可変ピストンポンプ搭載  
低騒音標準油圧ユニット《YAパック》  
YA10/YA16/YA22/YA37-※-※-※-43  
省エネ油圧ユニット《YA-eパック》  
E-YA10/E-YA16/E-YA22/E-YA37-※-※-※-43  
——— モデルチェンジのお知らせ ———

YA16

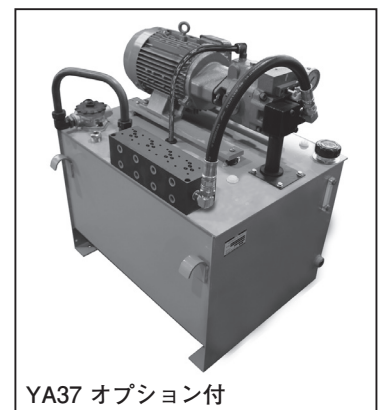
モデル番号	変更内容	備考
YA10-※-※-※-43	変更なし <sup>注1)</sup>	
YA16-※-※-※-43	搭載可変ピストンポンプ変更 20デザイン→22デザイン	ポンプケーシング色：銀→黒 製品質量：2kg増加
YA22-※-※-※-43		
YA37-※-※-※-43	ドレン配管変更	配管材質：鋼管→ナイロンチューブ
E-YA10-※-※-※-43	変更なし <sup>注1)</sup>	
E-YA16-※-※-※-43 <sup>注2)</sup>	搭載可変ピストンポンプ変更 20デザイン→22デザイン	ポンプケーシング色：銀→黒 製品質量：2kg増加
E-YA22-※-※-※-43		
E-YA37-※-※-※-43	ドレン配管変更	配管材質：鋼管→ナイロンチューブ
